Ministero dell' Ambiente e della Sicurezza Energetica

Parere n. 917 del 11 dicembre 2023

Progetto:	<p><i>Verifica del Piano di Utilizzo delle Terre e Rocce da Scavo ex art.9 del D.P.R. 120/2017 in ottemperanza alla condizione ambientale n.11 del parere CTVIA n.163 del 18/10/2021</i></p> <p>Diretrice ferroviaria Messina- Catania- Palermo Nuovo collegamento Palermo- Catania lotto 5: tratta Dittaino - Catenanuova. "Progetti Sblocca Italia Legge 164/2014 "</p> <p><i>ID_10133</i></p>
Proponente:	<p><i>R.F.I. RETE FERROVIARIA ITALIANA S.P.A.</i></p>

ID_10133 Verifica del Piano di Utilizzo delle Terre e Rocce da Scavo ex art.9 del D.P.R. 120/2017 in ottemperanza alla condizione ambientale n.11 del parere CTVA n.163 del 18/10/2021. "Direttrice ferroviaria Messina- Catania-Palermo Nuovo collegamento Palermo- Catania lotto 5: tratta Dittaino - Catenanuova. "Progetti Sblocca Italia - Legge 164/2014 "

Figura 1 Aree di cantiere e ubicazione sondaggi per prelievo di top soil che hanno mostrato superamenti

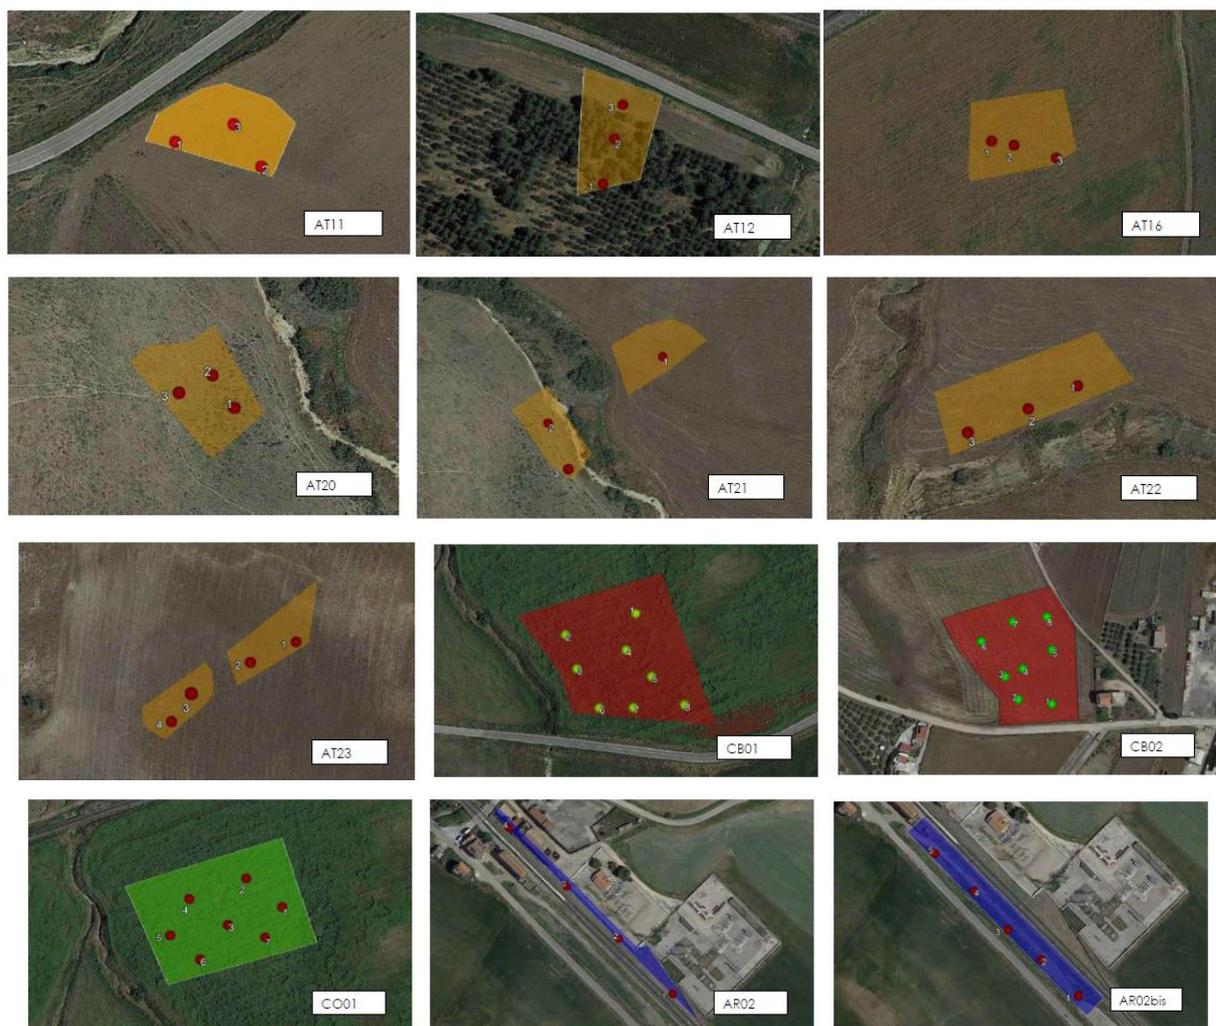
Di seguito si riportano degli estratti della tabella dell'Allegato 10 al PUT di PE per i campioni di Top Soil che hanno mostrato detti superamenti e le cartografie con le aree di cantiere e l'ubicazione dei sondaggi che hanno mostrato detti superamenti.

Al fine di poter comprendere meglio detti superamenti sarebbe stato opportuno, per un riscontro immediato, riportare le specifiche destinazioni d'uso delle aree, trattandosi per la maggior parte di superamenti di Organici aromatici, IPA, Idrocarburi pesanti con C>12 rispetto ai limiti del DM 46/19.

Figura 2 Ubicazione sondaggio attrezzato a piezometro GN01-BH03

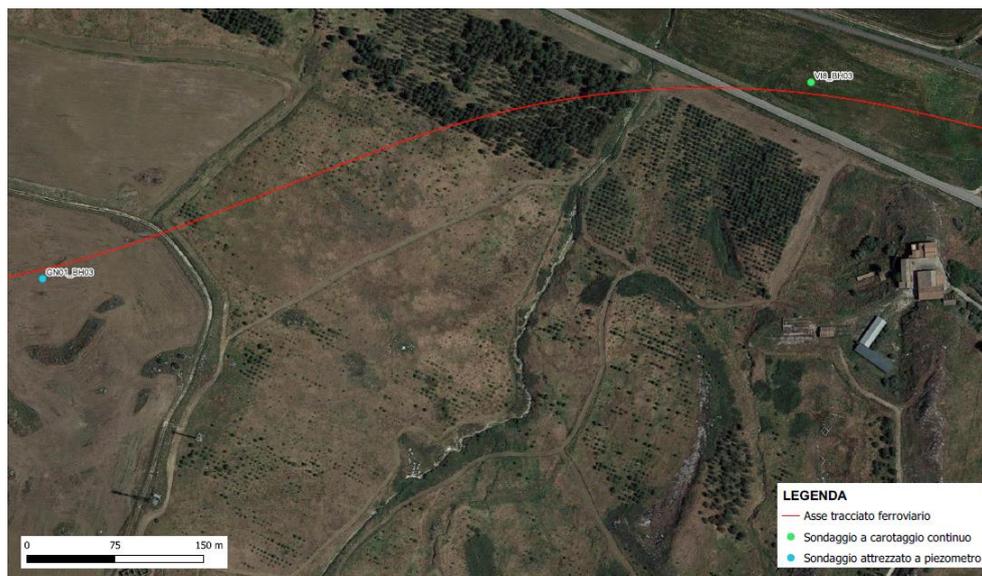
I risultati analitici dei campioni di acque di falda prelevati dai piezometri GN01_BH03 e GN03_BH08, il Proponente afferma che hanno mostrato alcuni superamenti delle CSC della Tabella 2, All.to 5, Parte IV del D.Lgs. 152/06 e ss.mm. e ii., relativamente ai parametri: boro (in entrambi i piezometri), nichel (in entrambi i piezometri) e solfati (nel piezometro GN01-BH03CW risulta che non è stato determinato e nel piezometro GN03-BH08CW il valore di concentrazione riscontrato è superiore a circa 50 volte la rispettiva CSC).

Pertanto, **la condizione ambientale 11** del parere CTVA n.163/2021 in merito alla criticità riscontrata nel suddetto parere, quale “[...] atteso che l'allegato 5 al DPR prevede l'esecuzione indagini di caratterizzazione ambientale di “tutti i siti interessati dalla movimentazione di terre e rocce da scavo, dalla produzione alla destinazione, ivi comprese aree temporanee, viabilità”, si ritiene necessario effettuare indagini di caratterizzazione ambientale anche per le altre tipologie di cantiere non oggetto di deposito di TRS, sulla base dei criteri di campionamento e analisi previsti dagli allegati 2 e 4 del DPR. Per quanto attiene le procedure di caratterizzazione chimico fisiche (allegato 4 del DPR) si specifica che la tabella di cui all'allegato 2 (Articolo 3) del DM 46/201, citata nel PUT, può essere presa in considerazione in sede di caratterizzazione ambientale post-operam, per la restituzione finale delle aree di cantierizzazione con riferimento alla loro effettiva destinazione d'uso agricola”, **risulta parzialmente ottemperata.**
